FRAKTION BÜRGERLISTE LEVERKUSEN
Kölner Straße 34 • 51379 Leverkusen
Tel. 0214-2027792 • Fax: 0214-2027793
fraktion.buergerliste@versanet-online.de
www.buergerliste.de

**A 1 Rheinquerung Leverkusen
Band 3**

Mängel der Variantenauswahl

**Dipl.-Ing. Helmut Hesse
Seite 2 von 22**

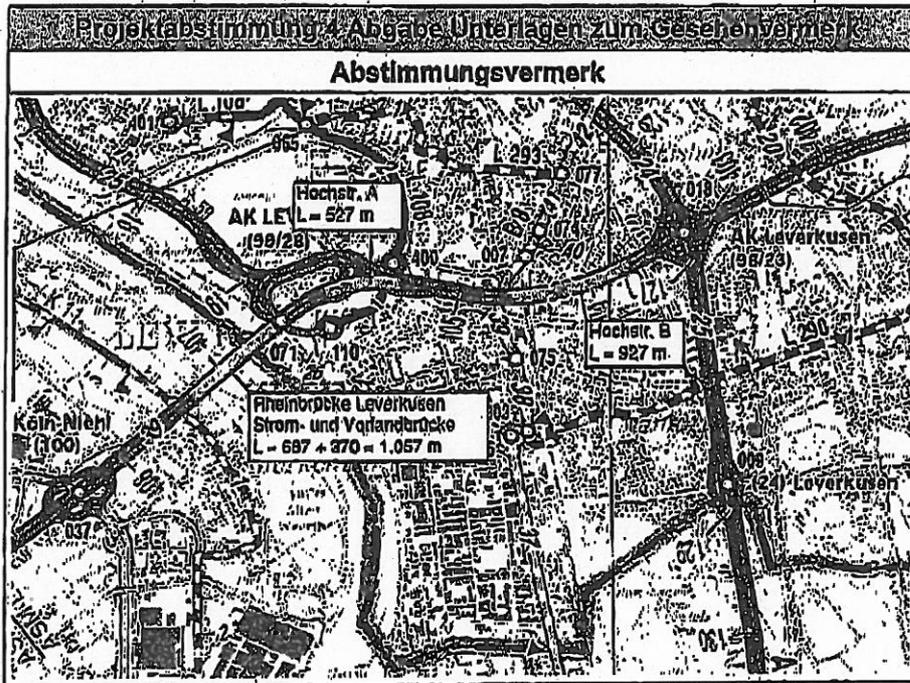
Der Tunnel ist im Längsschnitt dargestellt. Aus dem Längsschnitt, der Beschreibung und dem in den Planfeststellungsunterlagen beigefügten Lageplan ist zu erkennen

- dass der Tunnel jeweils am Fuße der Brückenrampen beginnt und mit sehr steilen Rampen unter den Rhein abtaucht.
- große Abschnitte der Rheinquerung im Rheinvorland und in der Deponie Dhünnaue in offener Bauweise hergestellt werden sollen,
- die Tunneleingänge im Überflutungsgebiet des Rheins liegen,
- die Rampen den offenen Abfluss des Gewässers Dhünnaue absperren,
- eine unterirdische Führung des Gewässers Dhünnaue eine ökologische Barriere bildet und mit der Gefahr von Überflutungen verbunden ist,
- die Zufahrt zum Entsorgungszentrum Bürrig abgesperrt wird,
- die Längsneigung des Tunnels mehr als 3 % beträgt,
- der Tunnel keine Durchgangsmöglichkeit für Fußgänger und Radfahrer bietet,
- der Tunnel mit einem großen Eingriff in die Deponien Dhünnaue Nord und Dhünnaue Mitte verbunden ist,
- für den Bau des Tunnels das AK Leverkusen West zeitweise gesperrt werden muss.

Die im Bundesministerium für Verkehr am 30.4.2014 vorgestellte Variante I.7 ist von der weiteren Untersuchung ausgeschlossen worden.

Der Ausschluss ist zu Recht erfolgt, weil

- die Richtlinie für die Anlage von Autobahnen (RAA) die zulässige Längsneigung mit 3 % begrenzt und 2,5 % zur Anwendung empfiehlt,
- Längsneigung über 3 % sind für Autobahntunnel verboten sind,

- der Bau der Rampen und der Abschnitte des Tunnels im Rheinvorland in offener Bauweise mit der Gefahr verbunden ist dass, dass ein Hochwasser des Rheins die Wände der Baugruben überflutet und in die offene Tunnelbaustelle eindringt. Das führt zu einer Bedrohung von Leib und Leben des Baustellenpersonals,

- die Lage der Tunneleingänge im Überflutungsgebiet des Rheins mit der dauerhaften Gefahr verbunden ist, dass der Tunnel bei Hochwasser geflutet wird. Das würde die größte bisher eingetretene Katastrophe im Straßenverkehr erzeugen,

Der Neubau der Rheinquerung als Tunnel ist in der vorgestellten Form mit so vielen Fehlern behaftet, dass er von vornherein ausscheidet.

Abb. 9 Tunneltrasse in heutiger Lage der A1

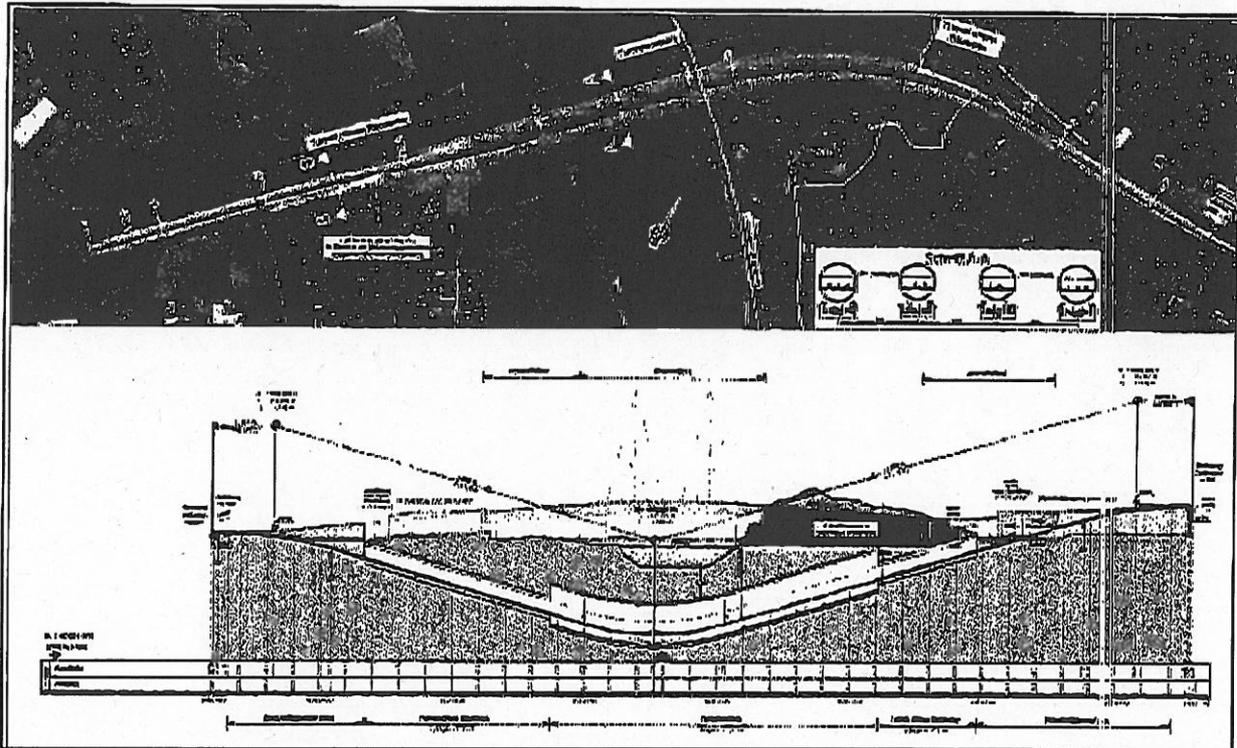
Es werden 4 Tunnelröhren geplant. 2 Tunnelröhren sind ausreichend. Ausweislich der Angaben des Vorhabenträgers (Seite 35 des Erläuterungsberichts) soll die Rheinquerung so hergestellt werden, dass 3 Fahrspuren pro Richtung zur Verfügung stehen. Diese können wie dargestellt in 2 getrennten Tunneln untergebracht werden. Ohne jede Begründung, und ohne jede Notwendigkeit werden anstelle von 2 Tunnel 4 Tunnel unter dem Rhein in die Variantenauswahl einbezogen.

Dies ist nicht notwendig. 2 Röhren mit je 3 Fahrbahnen wären ausreichend.

Abb. 10 Tunneltrasse südlich der Sperrwand

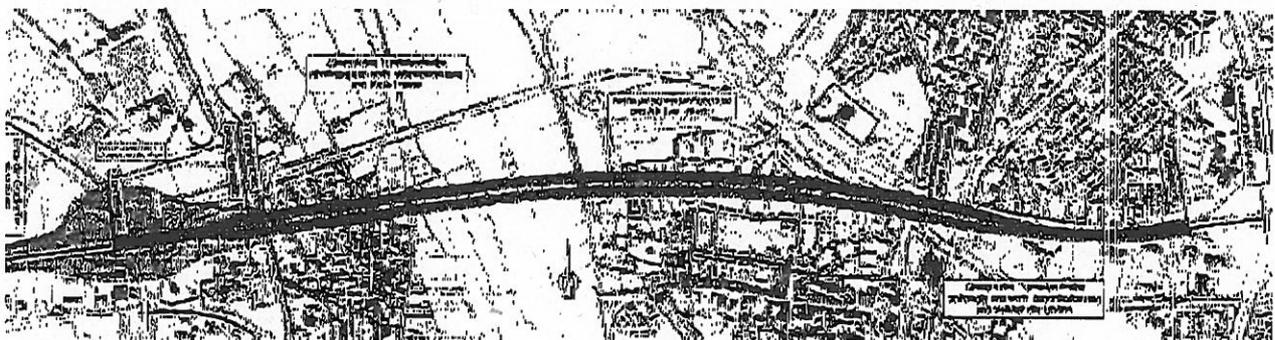
Auf der rechten Seite des Rheins liegt die Deponie Dhünnaue. Diese Deponie ist mit großem technischem und finanziellem Aufwand (111 Million EUR) mit einer Sperrwand im Untergrund und einer Oberflächenabdichtung eingeschlossen worden. Die Dichtwand reicht bis zu 30 m unter das ursprüngliche Gelände. Die von Straßen NRW vorgelegte Trassenführung erfordert eine Durchdringung der Dichtwand. Eine derartige Durchdringung ist mit unabsehbaren Risiken verbunden. Die vorgestellte Trasse muss allein aus diesem Grund ohne jede weitere Untersuchung ausgeschlossen werden.

Sowohl seitlich als auch in der Tiefe ist ausreichend Platz vorhanden, um den Verkehrstunnel neben oder unter der Dichtwand hindurch zu führen.

Es ist nicht nachzuvollziehen, warum vom Vorhabenträger nicht wenigstens diese Variante vorgestellt und untersucht worden ist, zumal das Ausweichen in die Tiefe oder zur Seite mit keiner Bauzeitverlängerung oder Kostenerhöhung für den Tunnelbau verbunden wäre.
